**高浜発電所 3, 4号機
大山生竹テフラ（DNP）の噴出規模見直しに係る
設計及び工事の計画の認可の申請について**

審査会合でのご指摘事項

○代表プラントである高浜3, 4号機について、前回審査会合でのご指摘事項に対する回答を行う。

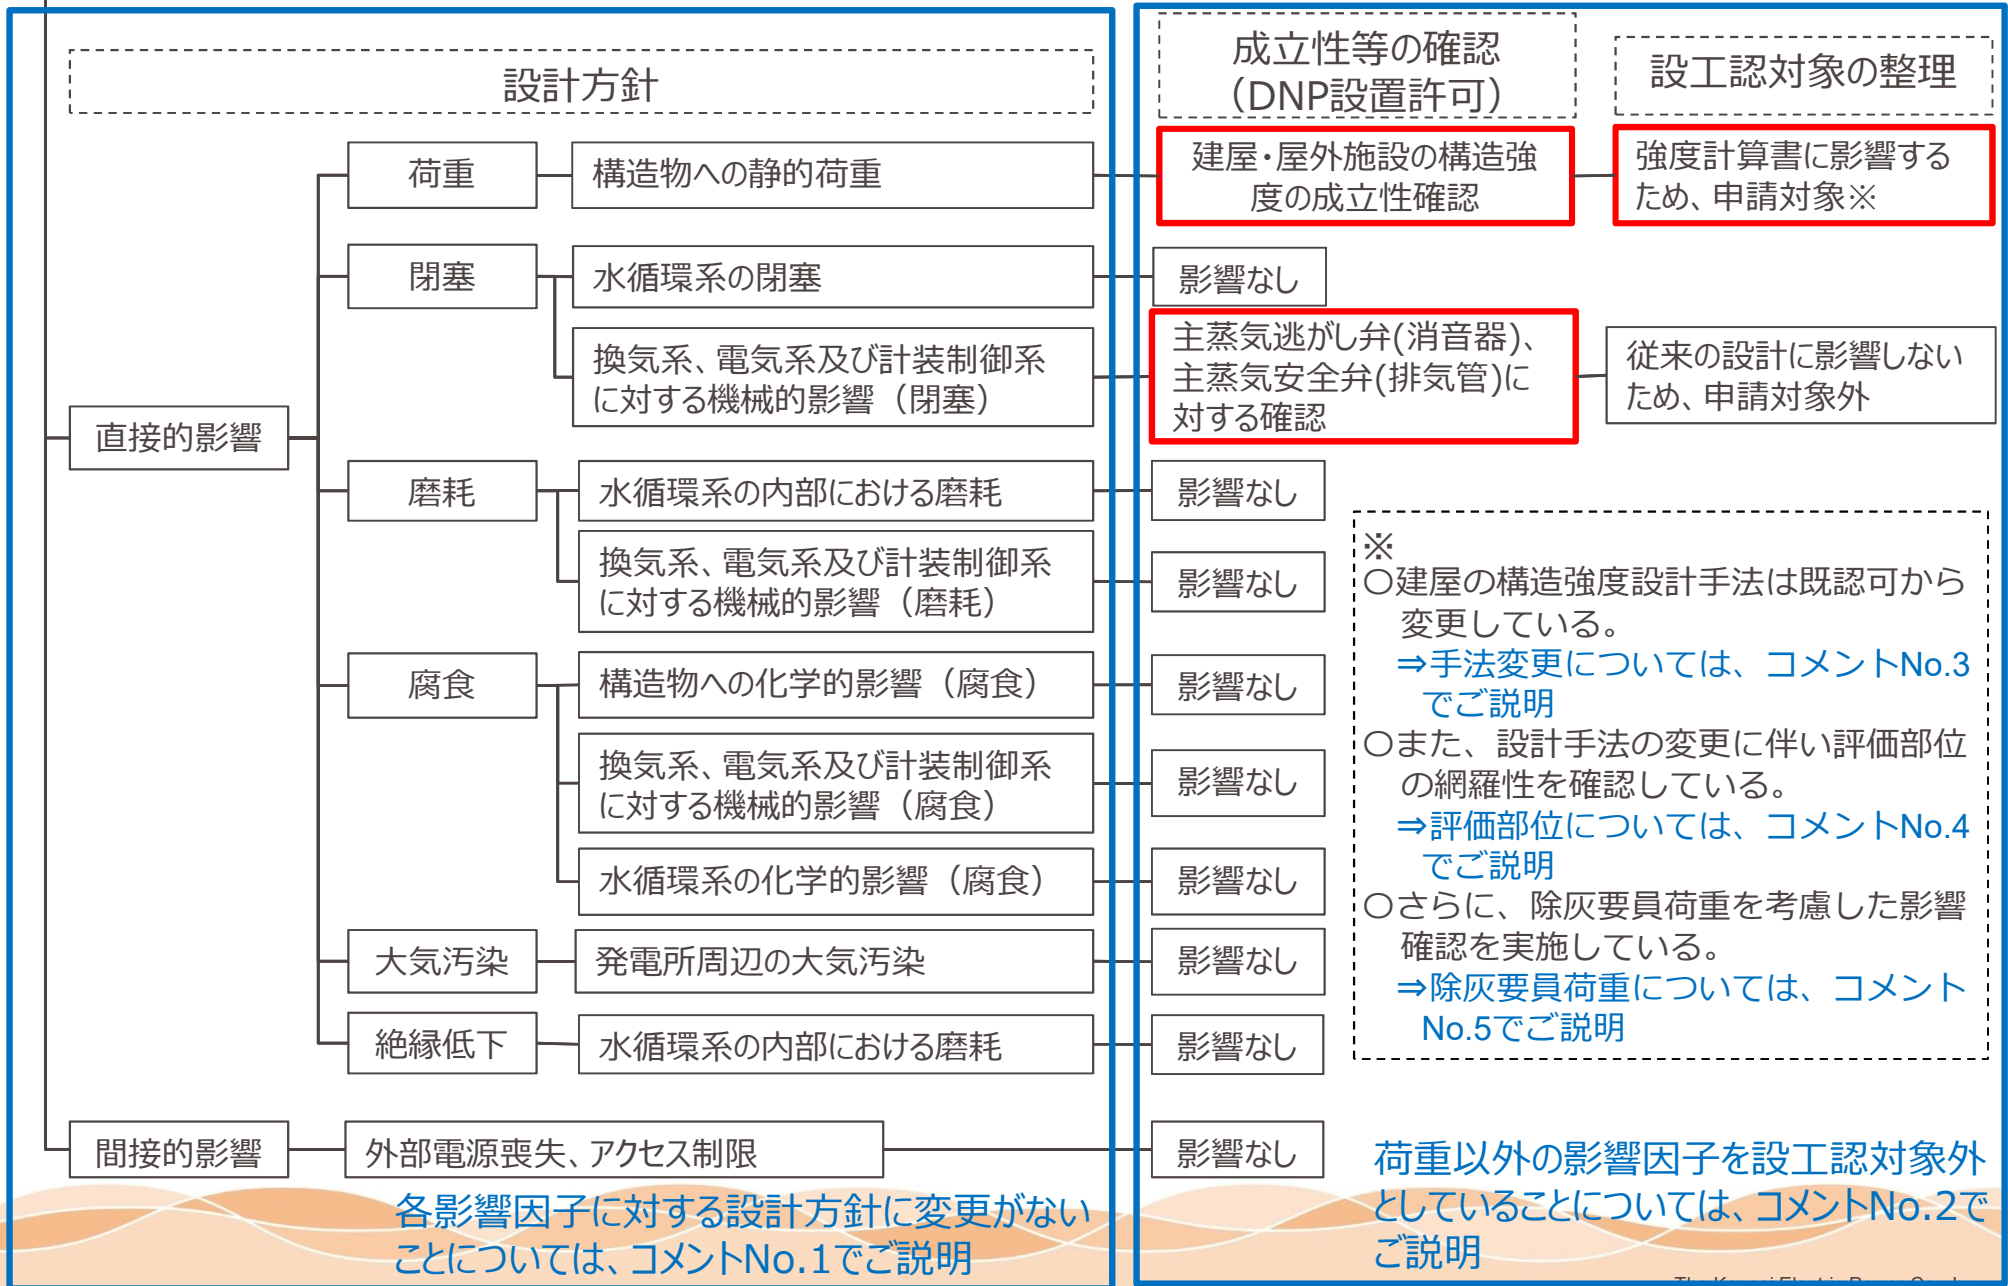
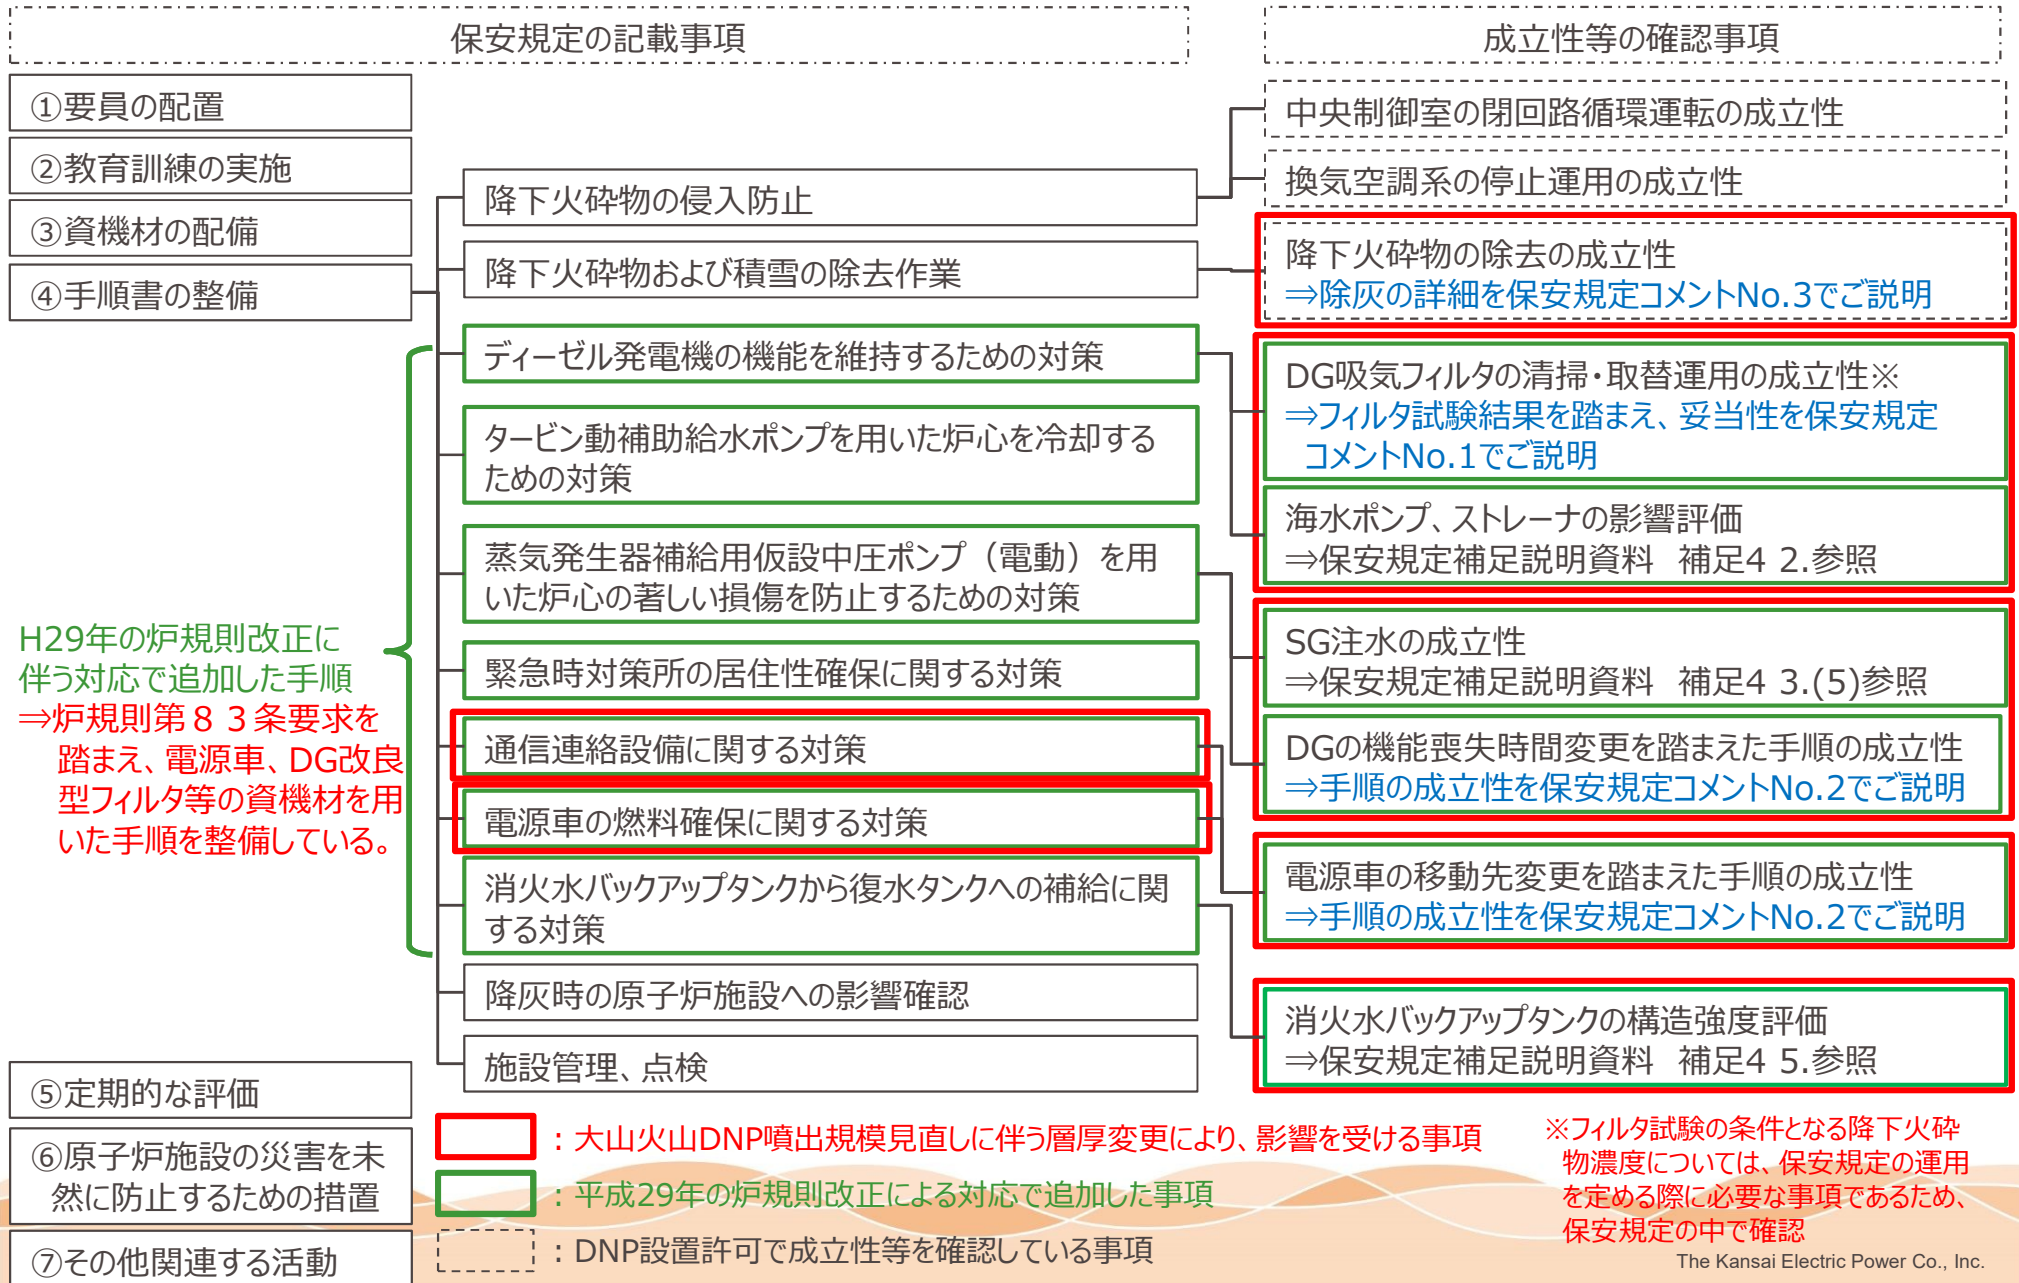
設置許可での火山防護の設計が設工認の基本設計方針にどのように落とし込まれているのか確認するため許可との整合性を踏まえて説明すること。

防護対象施設の選定方針等に変更がないことについては、コメントNo.1でご説明

- DNP設置許可では、層厚変更に伴い設置許可の**影響**箇所を網羅的に確認した結果、層厚以外の記載は変更不要と整理している。
- 設工認の基本設計方針は設置許可の記載事項と整合する必要がある、設工認の基本設計方針を確認した結果、層厚変更に伴い変更が必要となる箇所は層厚のみであり、また、その他の基本設計方針については、**既設工認から**変更はなく、設置許可と整合していることを確認している。
(詳細は補足説明資料 補足5参照)

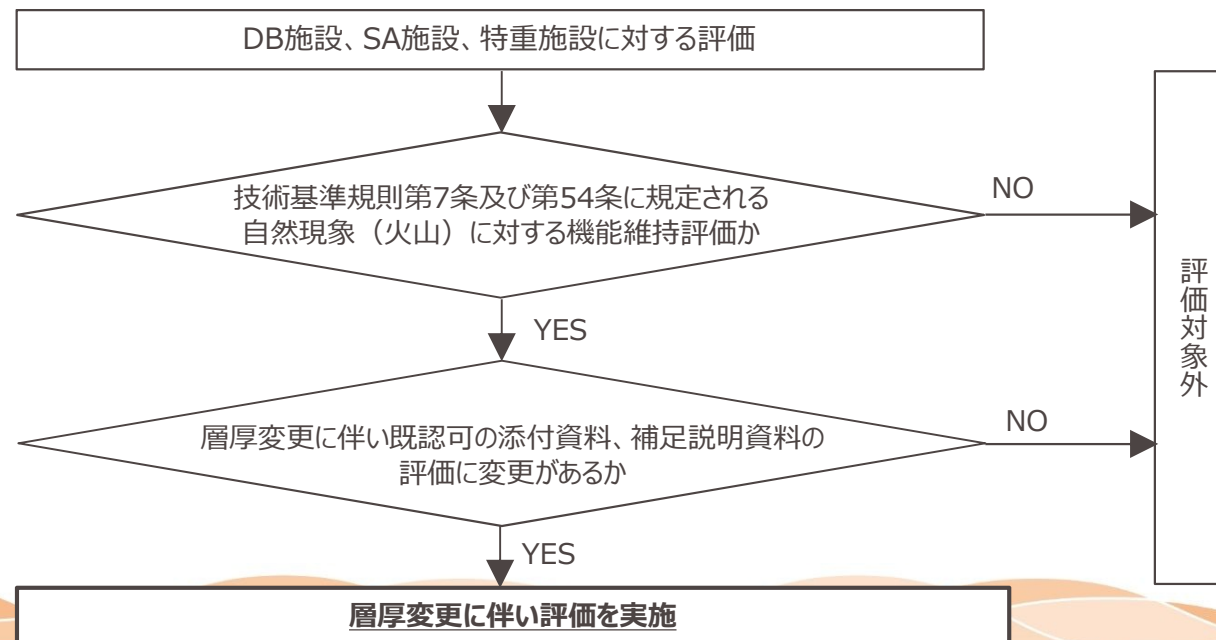
設工認では層厚変更に伴い荷重の影響因子を含む設備を評価対象としているが、その他の影響因子を対象外としている理由を説明すること。

- 新規規制基準対応の設置許可では、火山灰の影響因子の選定を行った上で、影響因子毎に個別評価を行っている。
- DNP設置許可では全ての防護対象施設に対して、新規規制基準対応の設置許可で選定した火山灰の影響因子毎に個別評価を行った。（詳細はスライド7～8）
- 個別評価を行った結果、層厚変更により評価結果が変わる影響因子は荷重と閉塞※であった。
- 荷重については、新規規制基準工認の添付資料に構造強度評価の結果を示している。今回の設工認においても同様に、構造強度評価を設工認の添付資料に示している。
- 閉塞については、DNP設置許可で評価を行っており、今回設工認では評価結果を示していない。これは主蒸気逃がし弁（消音器）及び主蒸気安全弁（排気管）の閉塞評価は、設備の詳細設計を踏まえ、DNPの層厚に対して消音器及び排気管への火山灰の侵入により機器の機能に影響がないことを設置許可段階で確認していることから、今回設工認では申請対象としていないものである。

建屋の構造強度評価の検討フロー

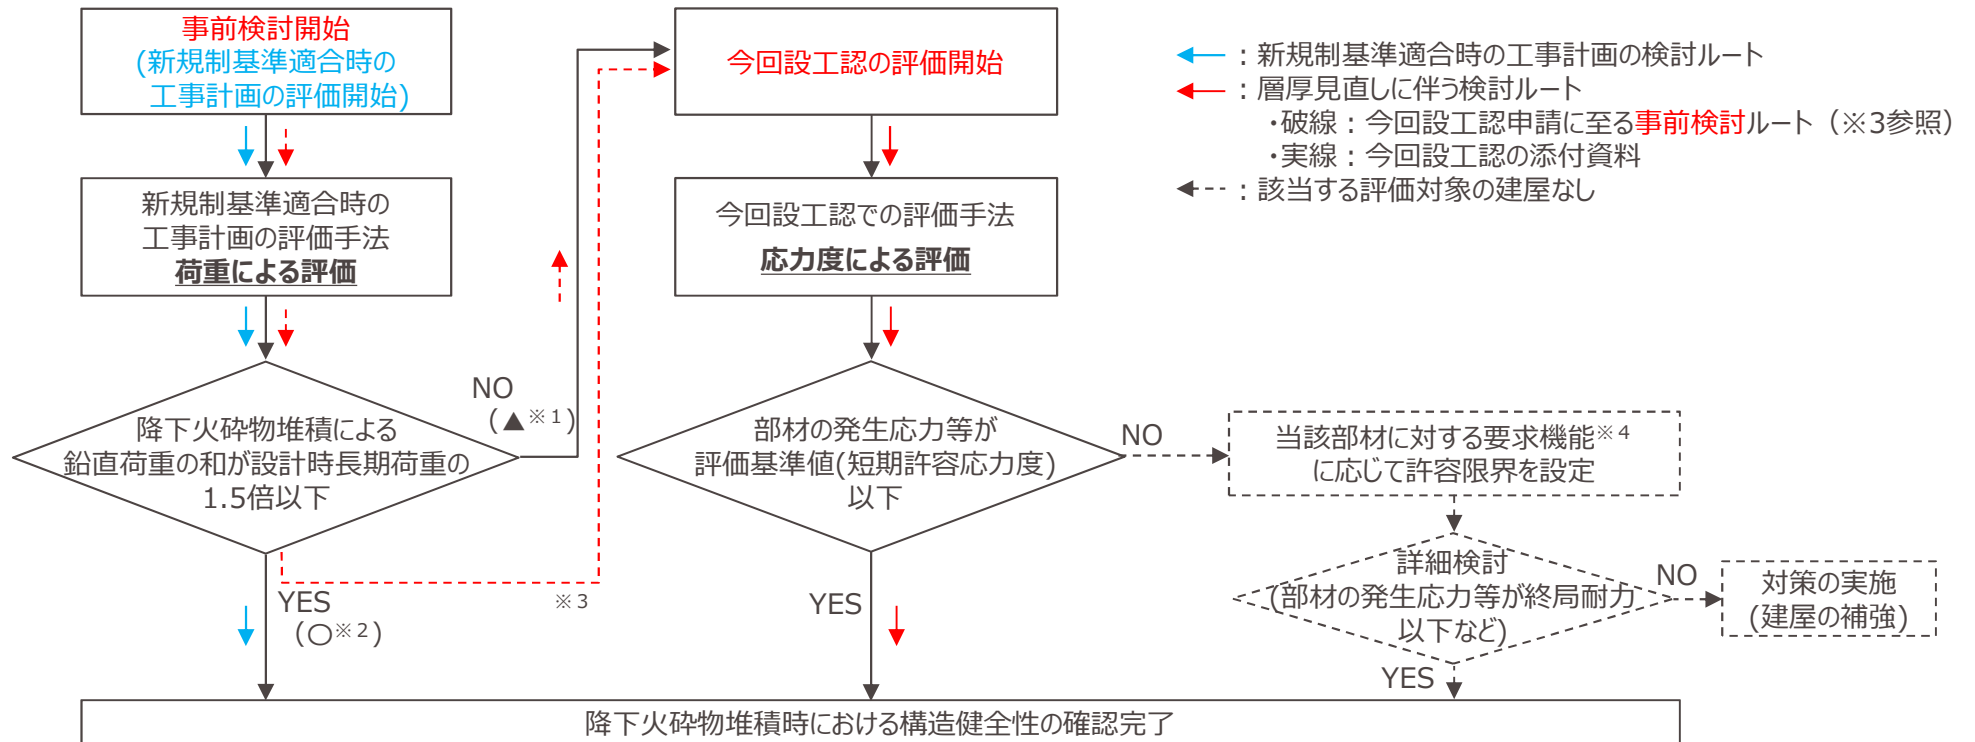
既認可から評価方法や評価条件を変更しているが、変更した理由と変更に対しての保守性の担保の考え方を示すこと。

○建屋については、層厚変更による荷重の増加に伴い、**新規制基準適合時の工事計画の簡易な評価手法では保守的に設定される基準値を超える場合があることから**、今回設工認では評価対象となる全ての建屋について、至近の審査実績を踏まえ**評価手法を変更することとした**。建屋の構造強度評価の検討フローを下図に示す。

- ※ 1 : ▲は、外周建屋、燃料取扱建屋、原子炉補助建屋、燃料取替用水タンク建屋が該当。
- ※ 2 : ○は、外部しゃへい建屋、中間建屋、ディーゼル発電機建屋、緊急時対策所建屋 (1,2,3,4号機共用)、特重施設の建屋が該当。
- ※ 3 : 評価方針を単純化するため、全ての建屋について評価手法を応力度による評価に統一。
- ※ 4 : 降下火砕物を防護すべき施設に堆積させない機能、放射性物質の閉じ込め機能 (気密性) 及び放射線の遮蔽機能 (遮蔽性) が該当。

建屋の各部位の概念図

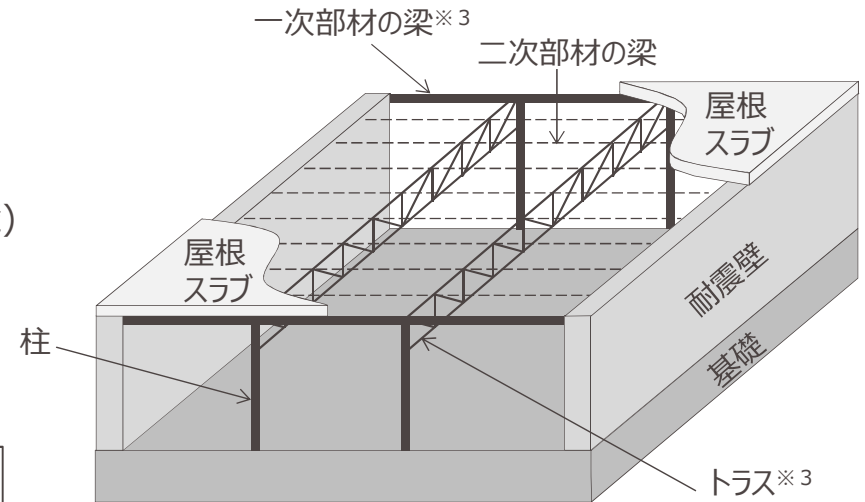
降下火砕物に対する構造強度評価について、評価対象部位の網羅性・代表性を説明すること。

- 屋外タンク及び海水ポンプについては、新規規制基準適合時の工事計画において、網羅性・代表性を踏まえて評価部位を選定しており、今回評価部位の変更はない。
- 建屋は部材の種類や諸元によらず荷重のみで評価できる新規規制基準適合時の工事計画の評価手法から、部材に発生する応力等と許容値を直接比較する評価手法に変更しており、**評価対象部位を選定する必要があることから、下図の選定フローに基づき評価対象部位を選定する。**評価対象部位の選定の考え方の詳細は次ページで示す。

- 現状申請内容において、**トラス・一次部材の梁は主架構※1を構成する部位であるため評価対象部位としていなかったが、水平材として屋根を構成する部位でもあることから、説明性をより向上させるため評価対象部位に含めることとした※2。**具体的には、屋根を構成する部位を「屋根スラブ及び梁(トラス含む)」とし、二次部材の梁に加えてトラス及び一次部材の梁を新たに含める。
- 本内容については、今後の設工認の補正時に反映予定である。**(具体的な補正内容は参考3参照)**

No.6 今後のスケジュール (想定)

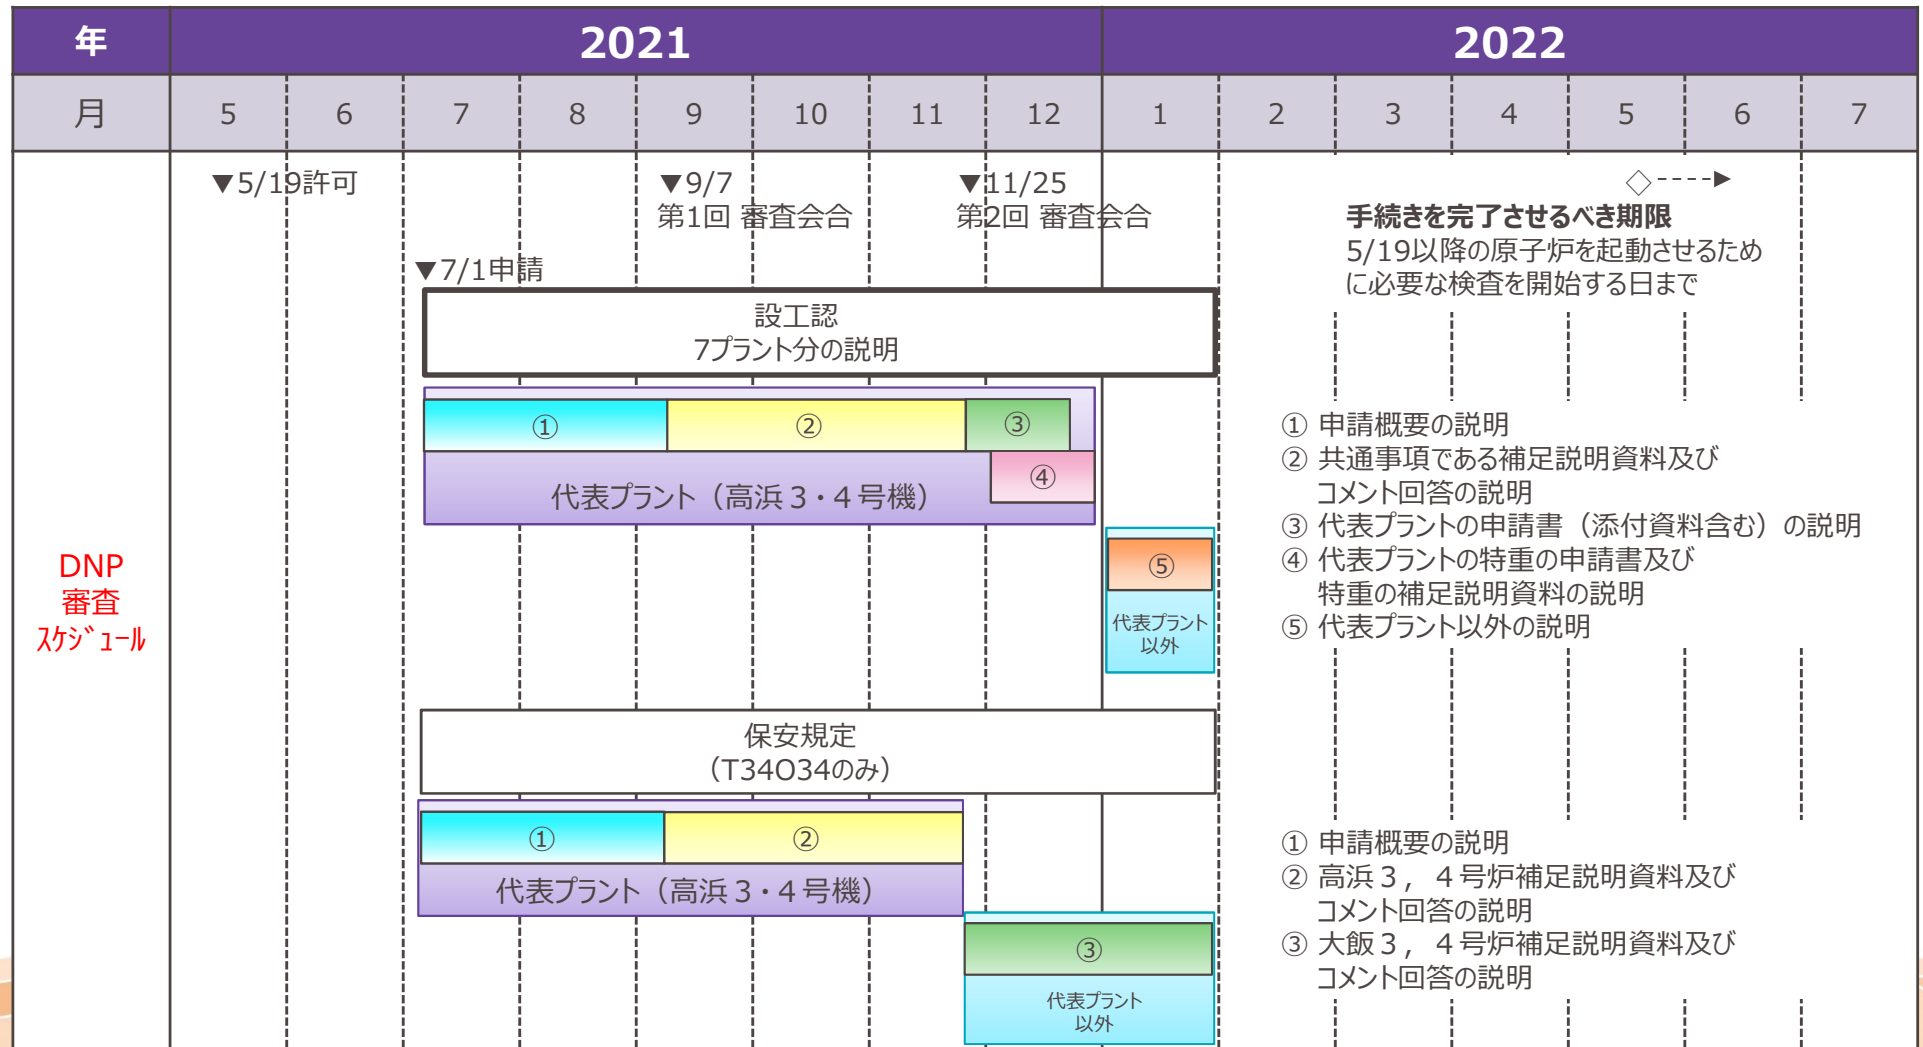
説明する項目をスケジュールに示すこと。

- これまでは申請書の概要及び共通事項である補足説明資料及びコメント回答の説明を実施した。
- 今後は代表プラントである高浜 3, 4 号機の申請書及び添付資料の説明、代表プラントの特重の申請書及び特重の補足説明資料の説明並びに代表プラント以外の説明を実施する予定である。
